TIKKURILAN KIRKON JA SEURAKUNTAKESKUKSEN ARKKITEHTUURIKILPAILU

ARVOSTELUPÖYTÄKIRJA

30.1.2007

92. "SYNOPSIS"

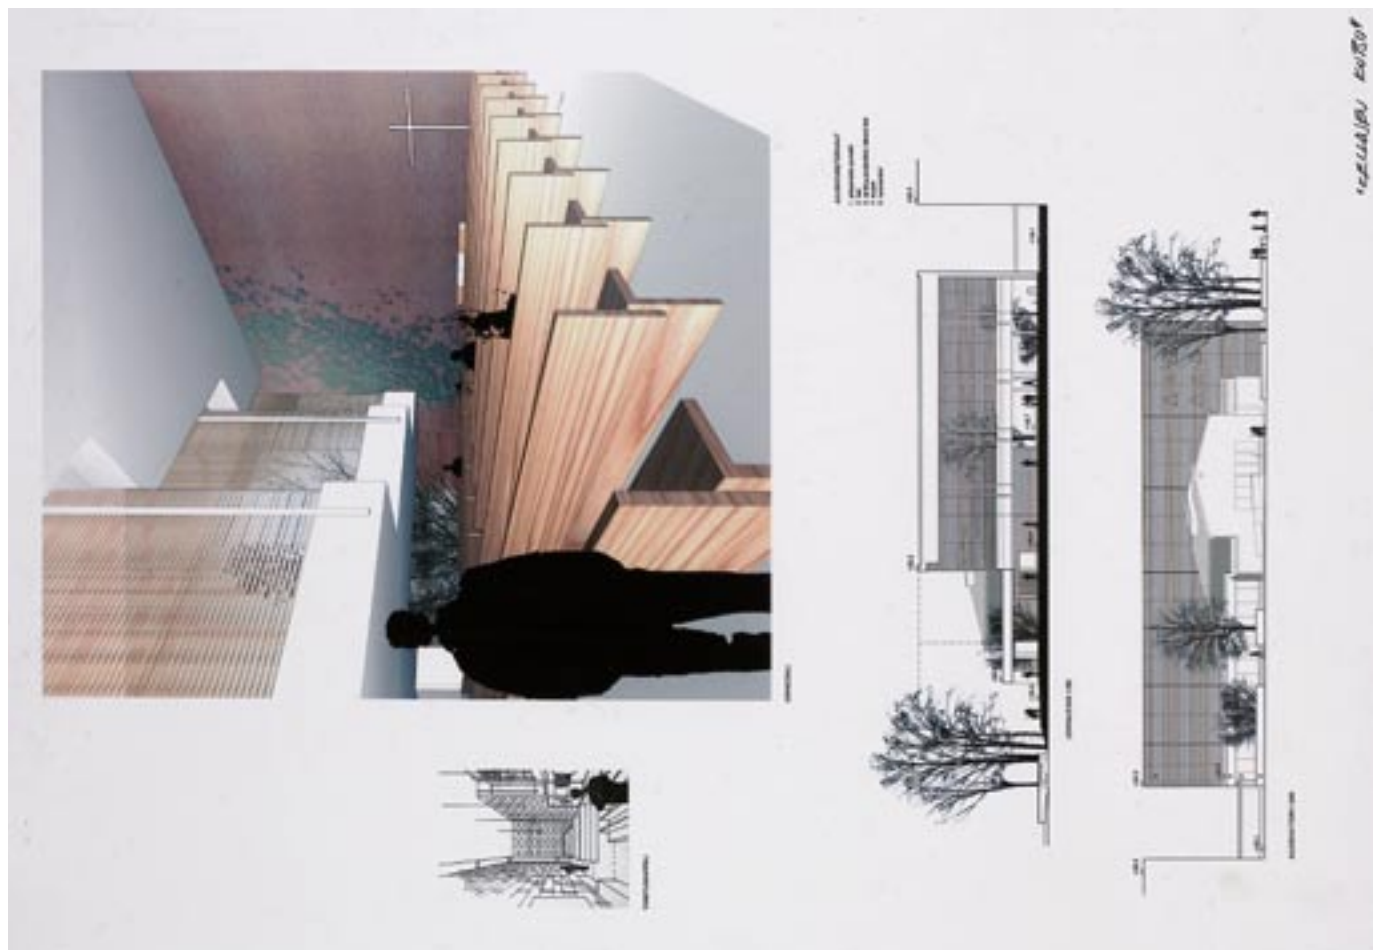
Arkkitehtonisesti mielenkiintoinen ja otteeltaan tuore ehdotus, joka esittää yhden kilpailun vaikuttavimmista ja kauneimmista kirkkosaleista. Tekijä ratkaisee ohjelman sijoittamalla uudisrakentamisen kokonaan korttelin sisäpihalle ja esittää näin vaihtoehtoon, jossa vanha Tikkurilan kirkko säilyttää nykyisen asemansa kaupunkikuvassa ja tulevilla kävelyraitilla. Uudisrakennuksen päämassa muodostuu kolmesta suppilomaisesta muodosta, johon kirkko- ja seurakuntasalit sekä erillinen kappeli sijoittuvat. Artikulointi tuntuu uskottavalta ja perustellulta kaupunkinäkyvässä.

Ehdotuksen arkkitehtoninen muodonanto on kiinnostavaa. Tilallisesti saadaan aikaan varsin paljon melko yksinkertaisella pohjaratkaisulla, joka kuitenkin kasvaa omaperäiseen ja osittain epäsymmetriseen

leikkausmuotoon. Julkisivumateriaalit ovat perinteiset, punatiili ja kupari, rakennuksen sisällä vallitsee vaalean autereinen tunnelma. Erityisesti uudesta kirkkosalista esitetty perspektiivikuva on taiturimainen ja luo vaikutelman kauniista ja seesteisestä jumalanpalvelustilasta. Luonnonvalon mahdollisuuksia on käytetty lumoavalla ja kirkkosalin arkkitehtuuria korostavalla tavalla. Epätavallisen suljettu ja keskeisesti muotoiltu tila on raikas poikkeus ehdotusten joukossa. Toiminnallisesti sali on varsin hyvä, pieniä tarkennuksia on tehtävä urkujen sijoitukseen.

Toiminnallisesti ehdotus on ehyt ja selkeä. Salikokonaisuus vaikuttaa lupaavalta; uusi kirkkosali muodostaa sydämen, jonka ympärille muut salitilat ryhmittyvät. Vanha kirkkosali, jota ehdotetaan käytettäväksi suurena seurakuntasalina, liittyy tilana luontevasti uuteen kirkkosaliin, mutta etäisyydet uudelle alttarille estävät optimaalisen ääni- ja näköyhteyden muodostumisen. Uuden pienen seurakuntasalin toimivuus akustisesti erillisenä tilana kahden siirtoseinän välissä on epävarmaa ja vaatisi jatkosuunnittelussa kehittelyä. Erillinen kappelitila, josta on yhteys sekä aulatilaan että kirkkosaliin vaikuttaa tässä ehdotuksessa perustellulta ja toimivalta ratkaisulta. Sakasti on sijoitettu virastotalon maantasokerrokseen hyvän kulkuyhteyden päähän kappelista ja kirkkosalista.

Uudisrakennuksen pääsisäänkäynti on järjestetty esteettömästi sisäpihalta. Myös vanhan kirkon sisäänkäynti säilytetään ja se liittyy toiminnallisesti hyvin uusiin eteistiloihin. Uudisrakennus yhdistyy virastorakennukseen sisäkäytävällä eleettömästi. Tämä salien edustalle sijoittuva sisäkäytävä voisi olla väljempi ja laajentua sisäpihalle avautuvaksi aulatilaksi. Myös vanhan kirkon sisäänkäynnin yhteyteen sijoittuvat aula- ja narikkatilat vaikuttavat ahtailta. Näitä toiminnallisia ominaisuuksia on kuitenkin mahdollista kehittää jatkotyössä. Seurakunnan toimistotiloja varten on käytetty kaikki virastotalosta varatut kerrokset, jolloin uudisrakentamisen pinta-ala jää vähäisemmäksi kuin monissa muissa ehdotuksissa.

Erityismaininnan ansaitsee hyvin järjestetty ajoyhteys pysäköintikellariin sekä laadukas uusi sisäänkäynti kirkkorakennukseen ensimmäiseltä pysäköintitasolta.

Ehdotus on herkästä luonnosmaisuudesta huolimatta hyvin kypsytynyt: vähäisellä rakentamisella on kyetty luomaan uusi ja kiinnostava tilallinen ja tektoninen kokonaisuus Tikkurilan vanhan kirkon yhteyteen. Kaupunkikuvallisesti ehdotus on hienostunut ja luo omaperäisellä tavalla uuden maamerkin Tikkurilaan. Jatkotyössä olisi mahdollista tutkia uudisrakentamisen korkeussuhteita tarkemmin; mm. esitetyt piirustukset ja pienoismalli eivät aivan täysin vastaa toisiaan. Toinen mahdollinen kaupunkikuvallinen tarkastelun kohde on uudisrakennuksen länsipään sijainti; rakennuspaikka tarjoaa mahdollisuuksia lisätä uudisrakennuksen läsnäoloa ja näkyvyyttä kävelyraitilla. Tämä sijainti- ja korkeustarkastelu optimin näkyvyyden ja toisaalta tilallisuuden määrittämiseksi voidaan tehdä ehdotuksen perusluonteen siitä kärsimättä.

45. "TIE"

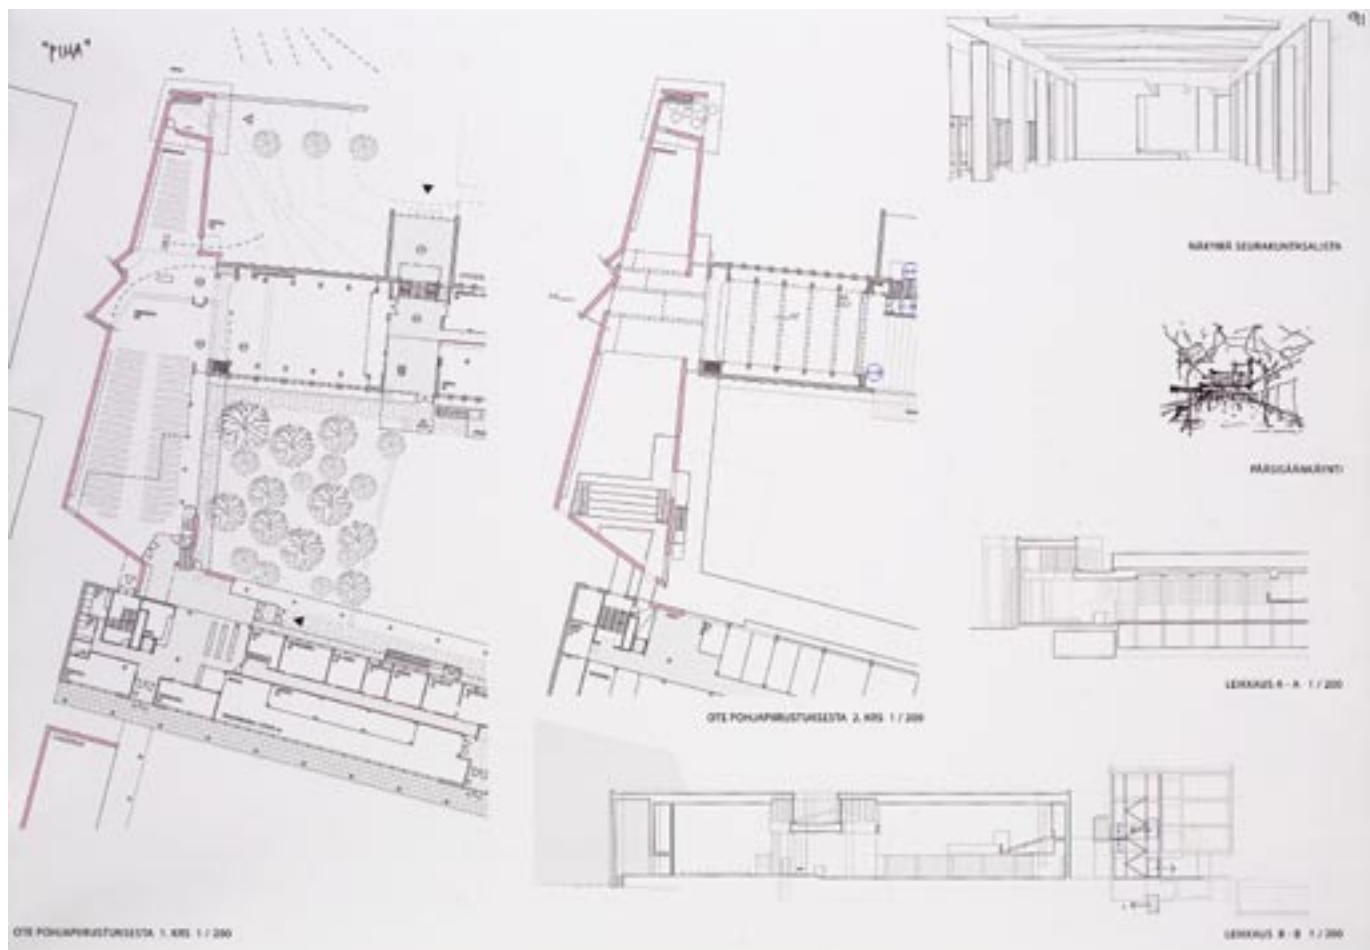
Uusi kirkkosali on rakennettu nykyisen kirkkorakennuksen taakse, pihalle, josta se näkyy suuren korkeutensa vuoksi komeasti uudelle kauppatorille. Torin pinta on esitetty kohotettavaksi niin, että se muodostaa yhtenäisen tason kaupungintalon seinästä kirkon muuriin. Näin torista muodostuisi hyvin urbaani rakennusten rajaama, kivetty aukio, jolta uusi tapuli kohoaa korostamaan kirkon sisäänkäyntiä. Toripinnan korotuksella vältetään portaat kirkon sisäänkäynniltä, ja saapuminen kirkkoon on hyvin selväpiirteinen.

Nykyisen sisäänkäynnin kohdalla astutaan lyhyen aulan kautta kirkkosaliin, joka on litteä ja leveä. Tulija on heti kasvokkain suuren valoa siivilöivän alttariseinän kanssa. Elämys on voimakas ja odottamaton. Kirkkosali edustaa nykyaikaista käsitystä toimivasta jumalanpalvelustilasta, jossa alttari ja saarnatuoli ovat lähellä kuulijoita ja urut ja kuoro poikittaisen salin toisessa päädyssä. Suuri seurakuntasali ja sakasti sijaitsevat vanhan kirkon tiloissa, mutta ovat siirtoseinien kautta yhteydessä kirkkosaliin. Aulatilat jäävät huolestuttavan vähäisiksi katedraalimaisen kirkkosalin yhteydessä. Kaikkien toilettien sijoittaminen kellarikerrokseen vaikeuttaa niiden käyttöä. Keittiöstä voidaan palvella kaikkia salitiloja. Kerho- ja kokoustilat rajaavat miellyttävän, luostarimaisen sisäpihan kirkon ja virastotalon väliin. Virastotalon kerrokset on täytetty huolella kerhotiloilla ja toimistoilla.

Paikoituskellari onnistuu hyvin, mutta ajoyhteys Kielotieltä häiritsee yhteyttä Tikkuraitin kävelykadulta uudelle kirkko-kaupungintalo-aukiolle. Yhteydet paikoitushallista molempiin rakennuksiin ovat hyvät. Hallin selkeys kuitenkin särkyi pahasti, kun alttariseinämän vaatimat rakenteet laskeutuvat paikoitushalliin Uusi rakennus Unikkotien varressa ryhdistää katunäkymää huomattavasti.

Vanha ja uusi on solmittu taitavasti yhteen. Uudet kattorakennelmat antavat vaikutelman vanhan osan rajummasta kohtelusta kuin se onkaan.
